**REGIONE AUTÒNOMA DE SARDIGNA
REGIONE AUTONOMA DELLA SARDEGNA**

05-01-00 - Direzione Generale dell'Ambiente

Oggetto: [ID: 8561] **Procedura di Valutazione di Impatto Ambientale (V.I.A.), ai sensi dell'art. 23 del D.Lgs 152 del 2006, e s.m.i., relativa al Progetto di un impianto eolico denominato "Scano-Sindia", della potenza di 336 MW da realizzarsi nei Comuni di Sindia (NU) e Scano Montiferro (NU) e delle relative opere di connessione alla R.T.N. presso il Comune di Macomer (Nu). Proponente: VCC Scano Sindia S.r.l. – Autorità competente: Ministero dell'Ambiente e della Sicurezza Energetica (M.A.S.E.).**
Trasmissione osservazioni.

Figura 1_Inquadramento zone di influenza visiva

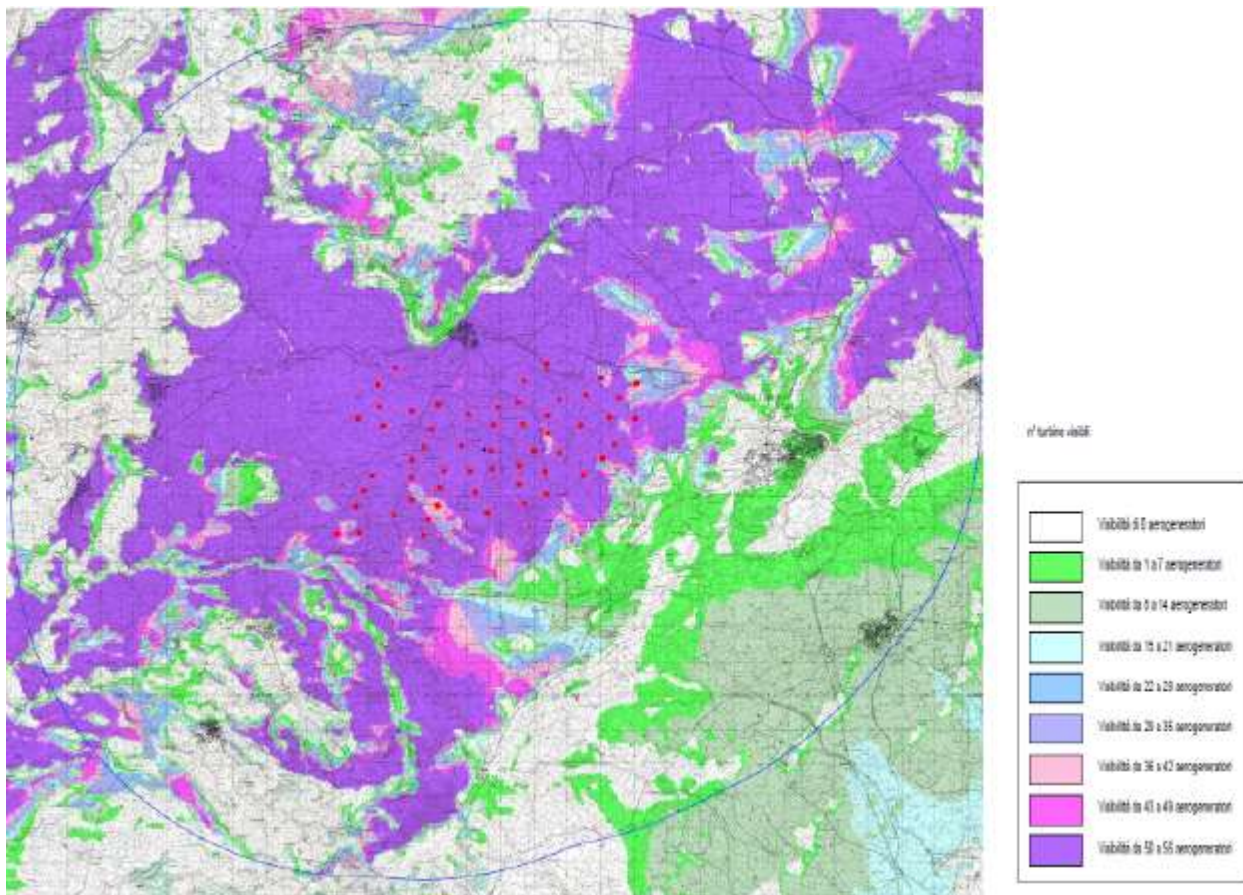
Gli studi d'intervisibilità presenti nella relazione sono estremamente lacunosi, non consentono invece di comprendere quanto la visibilità stessa dell'impianto sia molto ampia e nulla è detto circa gli impatti cumulativi con altri impianti. Si rileva all'interno del SIA un'unica planimetria, indicata nella relazione alla fig. 22, che mostra le zone di influenza visiva. La si riporta di seguito

Dall'immagine riprodotta è evidente come sia amplissima l'area di influenza delle 56 pale e nulla in merito viene detto relativamente alla presenza di ulteriori impianti, esistenti o in progetto, sul territorio limitrofo. Questa è una evidente carenza a cui porre rimedio per poter comprendere effettivamente quali siano gli impatti sul paesaggio, in quanto è impossibile, dagli elaborati presenti comprendere la superficie dell'intervisibilità degli aerogeneratori nel loro complesso. Eppure, nella relazione di Simulamento Visivo⁵, nel paragrafo relativo alle considerazioni, si riporta che *“Dalla maggior parte dei punti di ripresa la centrale eolica risulta visibile in misura più o meno rilevante a seconda della distanza del punto di vista dalla centrale stessa, dell'orario e delle condizioni meteorologiche”*.

Figura 2 _Estratto della Tav.03 Layout impianto su ortofoto

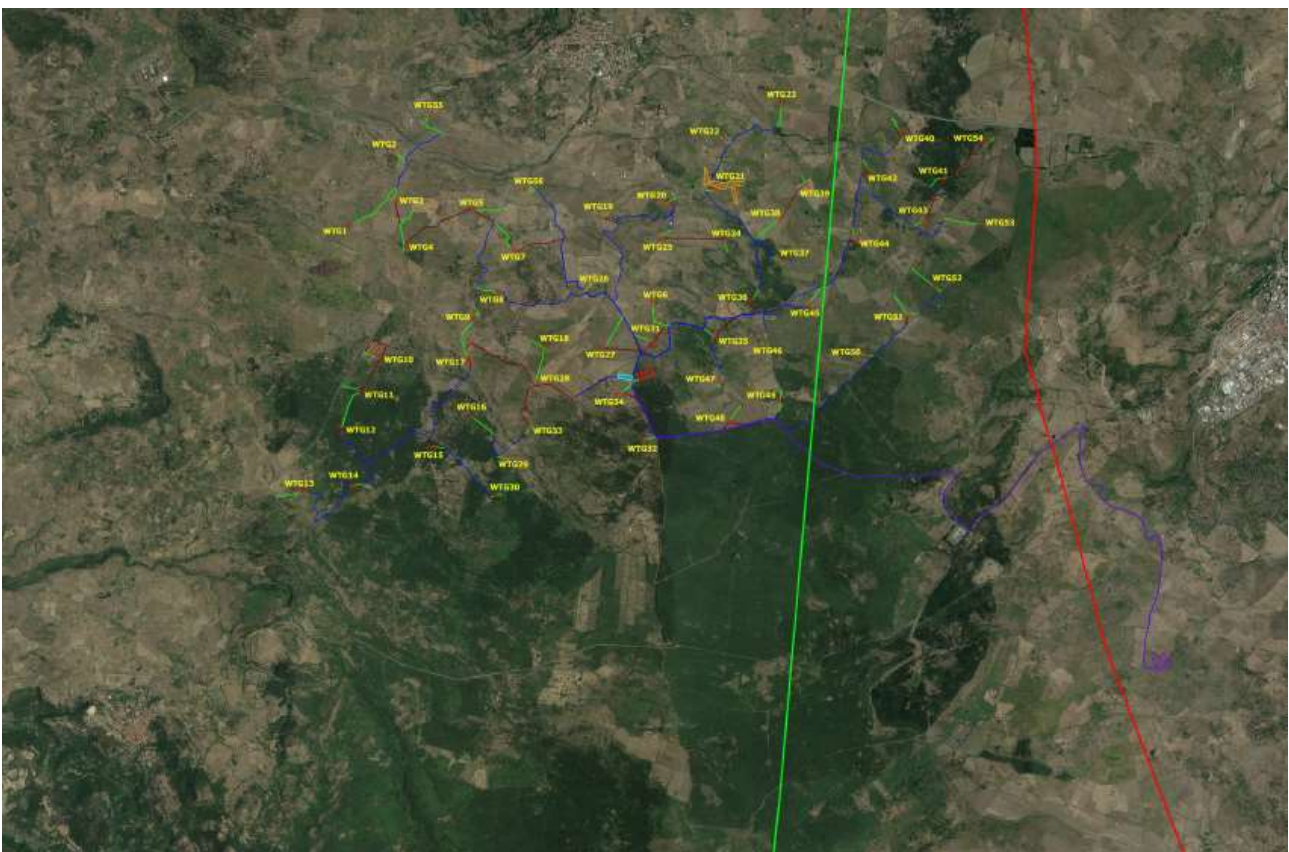
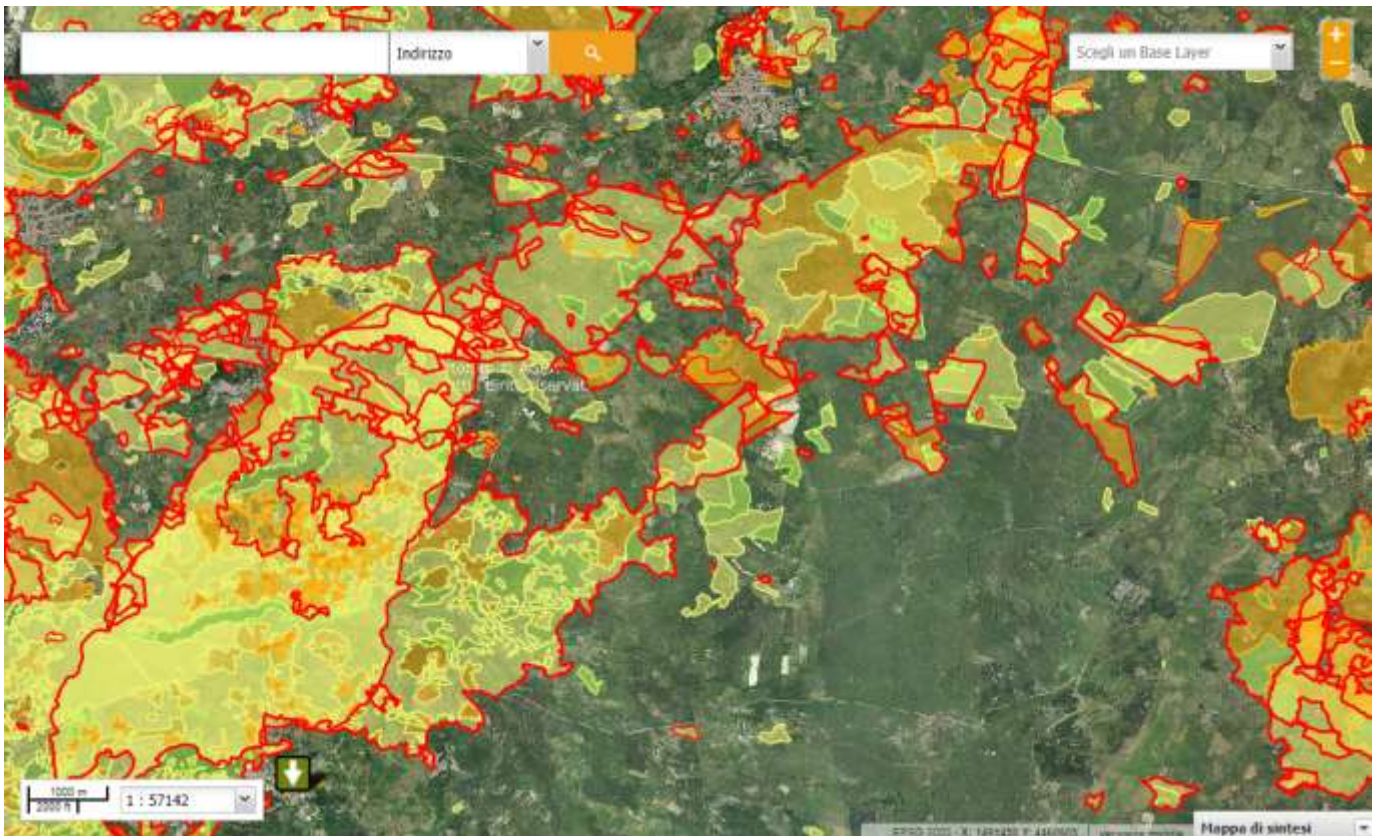
Nulla, nell'intera documentazione, è fornito per comprendere le interazioni tra impianto e aree percorse da incendi.

Se si pone a confronto il layout di progetto sviluppato su ortofoto nella Tavola 03 di progetto con le aree percorse da incendio evidenziate nel geoportale della Regione Sardegna il risultato è il seguente:

Peraltro, dall'analisi della posizione degli aerogeneratori posti in territorio del Comune di Scano di Montiferro, tutti ricadono o in aree percorse da incendio (WTG 13 – 14 – 29 - 30 – 33) o in estrema prossimità alle stesse (WTG 10 – 12 – 15 – 17), così come molti dei percorsi che dovrebbero essere allargati per permettere il transito delle pale. Ci sarebbe da fare un'opportuna verifica più puntuale su ogni percorso e aerogeneratore.
